**CCR-VIA -- COMITATO DI COORDINAMENTO REGIONALE PER LA
VALUTAZIONE D'IMPATTO AMBIENTALE**

Giudizio n° 3092 del 30/09/2019

Oggetto Realizzazione di una piattaforma di rifiuti liquidi non pericolosi presso la sede Wash Italia SpA zona industriale Nereto

**Valutazione di Impatto Ambientale - VIA
Wash Italia S.p.A. – Realizzazione di una piattaforma di rifiuti liquidi non pericolosi - Nereto**

Elaborato - D.G-05e

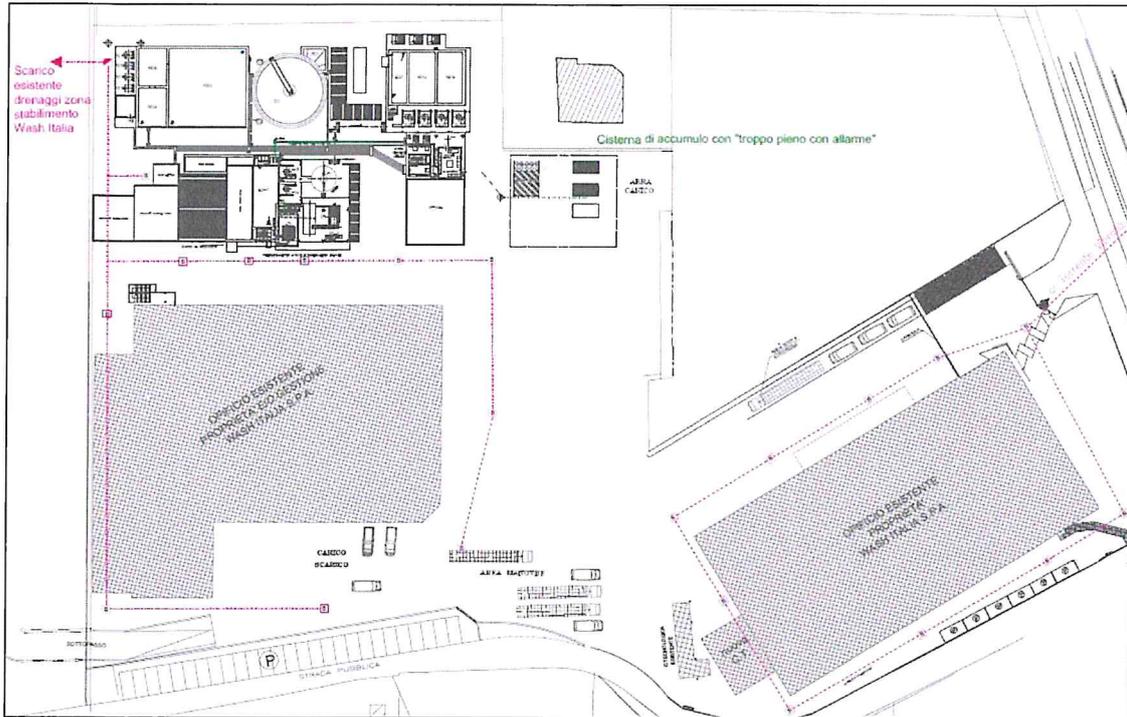
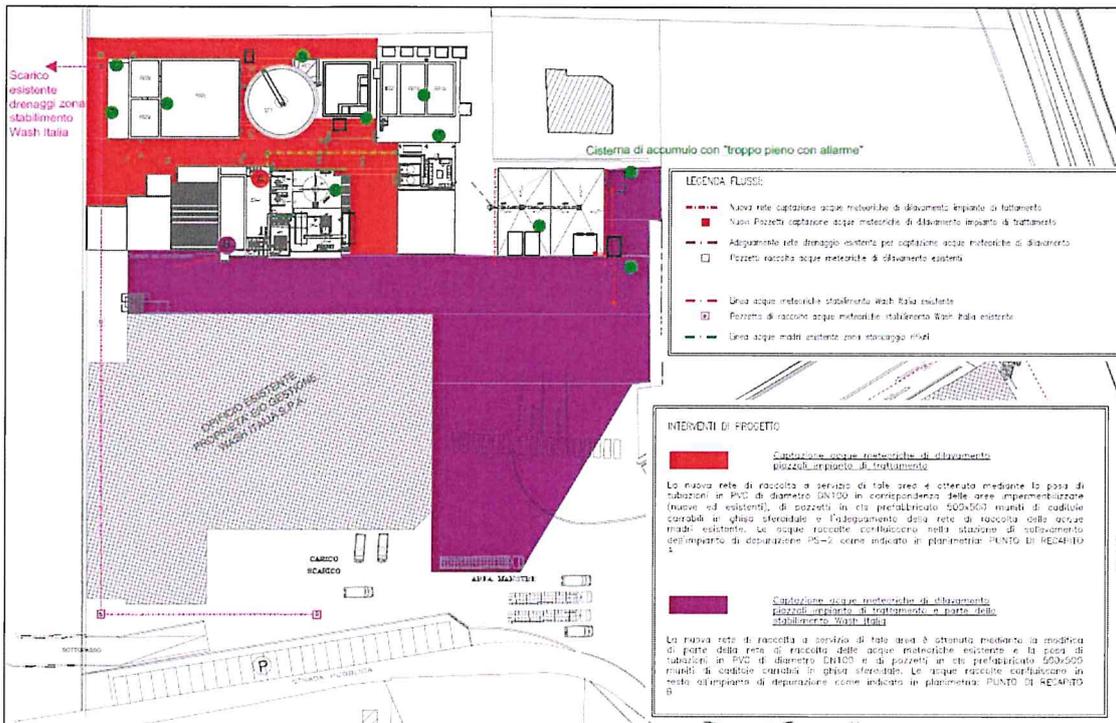
In merito alla modalità di gestione delle acque meteoriche di dilavamento la ditta rimanda alla tavola D-G.05d Planimetria Generale stato di progetto: Drenaggi del progetto definitivo – VEDI SOTTO) e alla tavola D-G.05e Planimetria Generale stato di progetto: Rete acque meteoriche – VEDI SOTTO), dove è possibile valutare la disciplina di smaltimento delle acque meteoriche nel rispetto dell'art. 113 del D.Lgs 152/2006 "Acque meteoriche di dilavamento e acque di prima pioggia" e all'art.17 della L.R. n. 31 del 29 luglio 2010, Norme regionali contenenti la prima attuazione del decreto legislativo 3 aprile 2006, n. 152.

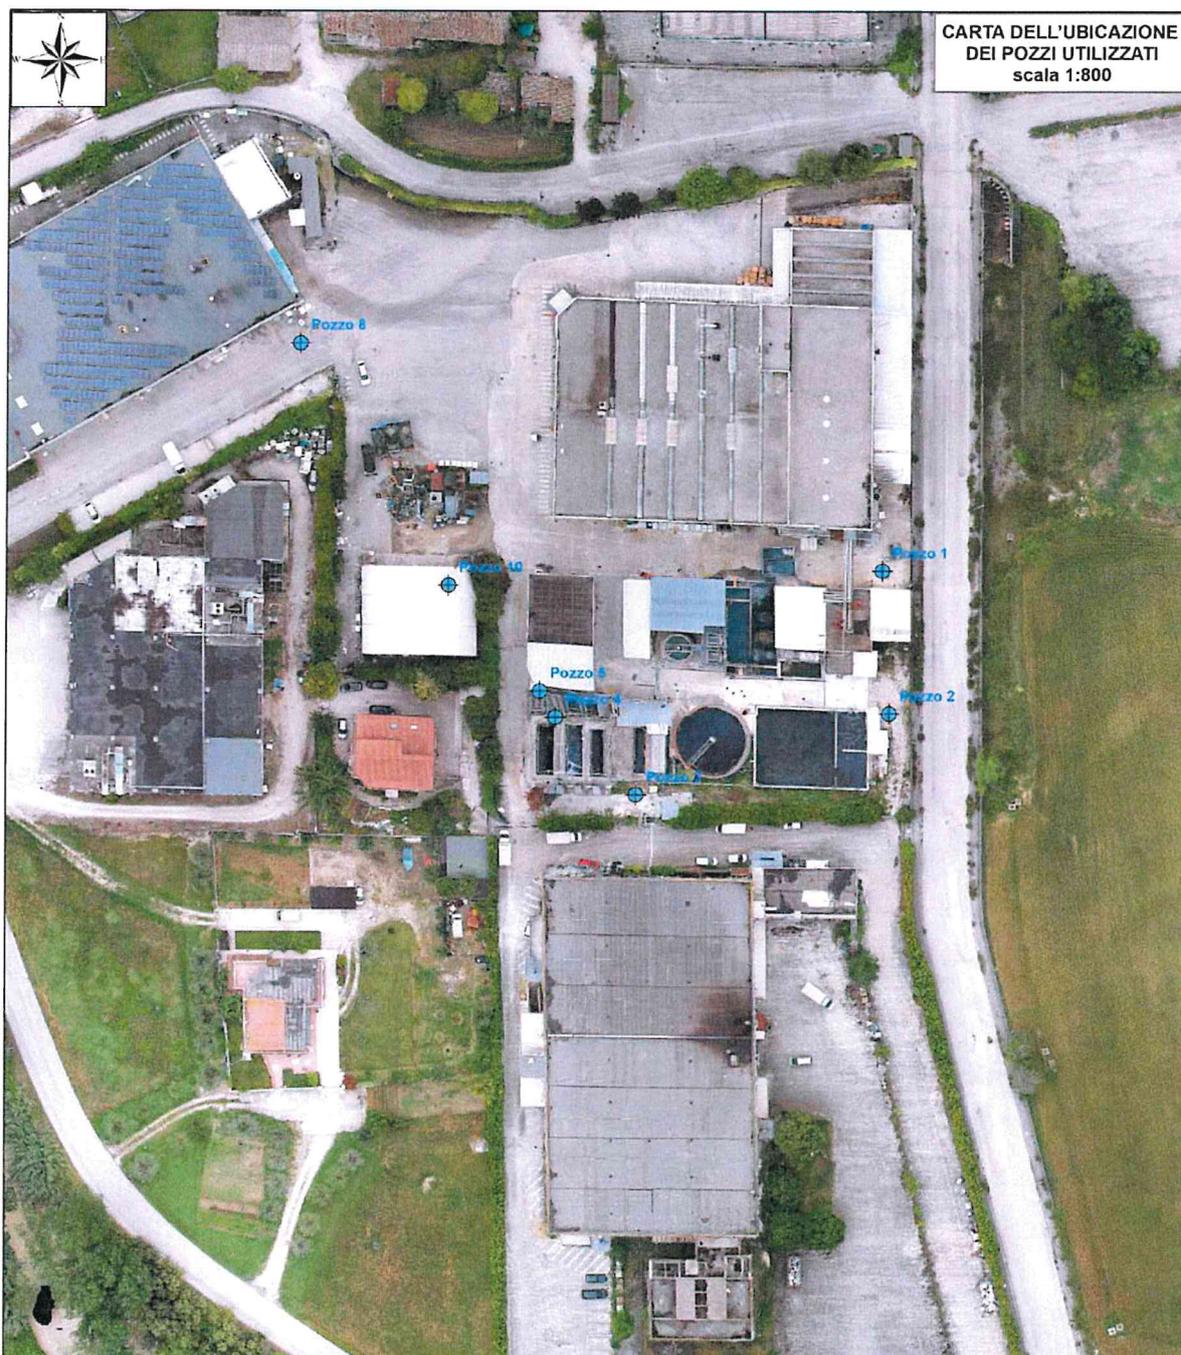
La ditta WASH ITALIA nel confermare quanto già rappresentato in precedenza in merito ai vincoli del PSDA ribadisce quanto riportato nella seguente planimetria nonché l'attestazione rilasciata dal Comune di Nereto che stabilisce che le particelle interessate dall'intervento non rientrano nelle aree a rischio idraulico e frane come si evince dalle schede allegate al Piano di Emergenza Comunale (P.P.C.) – D.C.C. n. 4 del 13.01.2010.

In conclusione la ditta dichiara che provvederà ad installare opportuna segnaletica volta a delimitare l'area in ingresso allo stabilimento ed evidenziata nella suddetta planimetria.
